# 技术公告 (Technical Bulletin) 页数: 1 / 1

机型: RD3108C/3208/4019 A/4029	日期: 2007-8-一般故障整理	NO.RTB: 00001
------------------------------------	-------------------	---------------

<b>主题: 小B4机器油墨量的调整</b>		准备人: 何铁兵	
发自: 销售支援科 部门/ 部门/ 部门		检查人: 何铁兵	
分类:	故障诊断 (✓)	部件信息 ( )	要求采取措施 ( )
	机械 ( )	电器 ( )	维修手册修订 ( )
	纸路 ( )	发送/接收 ( )	翻新信息 ( )
	滚筒 (✓)	内部 ( )	外部 (✓)

## 症状的描述:

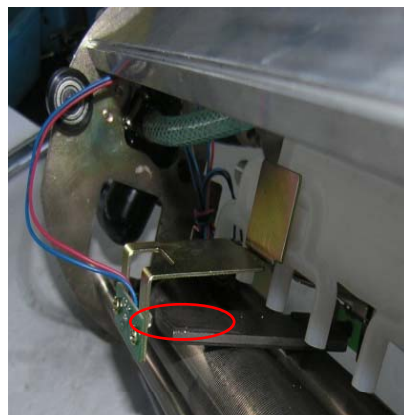
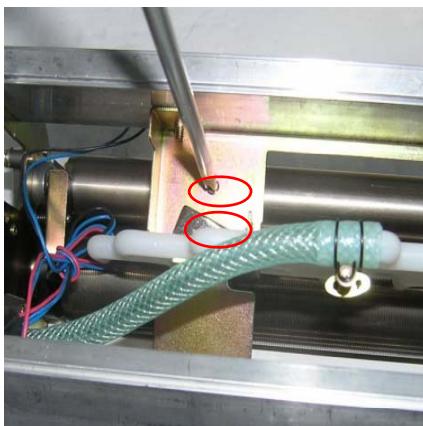
滚筒的版纸尾端油墨较多有溢出的可能导致污染副本

- 1、使用机器环境在温度超过30度
- 2、使用的油墨水性较大
- 3、滚筒限墨量较大

1、改变油墨检测传感器的高度  
松开检测油墨传感器两个螺钉传感器的高度与墨辊水平位置

2、改变匀墨辊与墨辊的间隙  
使用规尺0.4-  
滚筒两侧同时调整: 顺时针  
减小
